| 品番 | TKS05308Z | 品名 | 台付シングル混合水栓 | 1 / 3 |

| 金具補修品注意情報 | | C_0021 |
| 件名 | ホース補修部品交換時の注意情報 | |

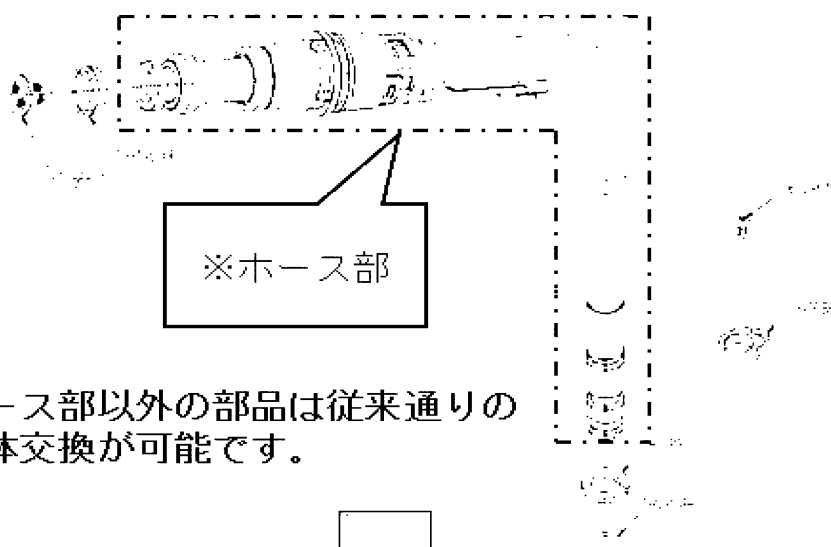
ご使用の製品におきましては、部品供給リスク回避の為の仕様変更により補修部品に互換性がなくなっています。

ホース部以外の部品は従来通りの
単体交換が可能です。

※ホース部を交換される場合は下表をご確認頂き
ホース部及び本体部一式で交換してください。

| 分解図表示品番 | 補修 (交換) 品番 |
| THC80A | TH5A0108 |
| THC80B | TH5A0109 |
| THC80C・THC80D | TH5A0110 |
